CONSTRUCCION CENTRO JUDICIAL DE JACHAL

CIRCULAR ACLARATORIA N°3 LICITACIÓN PÚBLICA ANTICIPADA N° 1/22

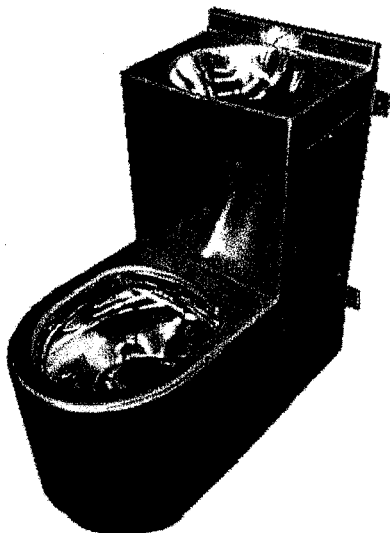
- 2- En los planos de estructuras E-1 y E-7 figura un detalle de muro de submuración con el muro M30, donde el muro de submuración continúa en forma horizontal por debajo de la platea y hay una cota de 2.53m. Y en el detalle al lado en plano E1, figura un H°L° de 5 cm bajo la platea. Cuál hay que considerar bajo las Plateas Estructurales?

2- En la página del Poder Poder Judicial están publicados 2 planos E9, se debe considerar como E7 y E8 respectivamente. Se procederá a hacer la corrección en la publicación.

El detalle de muro de submuración se debe considerar para los laterales este y oeste, según se indica en plano.

Se deberá realizar hormigón de limpieza bajo platea, incluido el apoyo de submuración de 2.53m
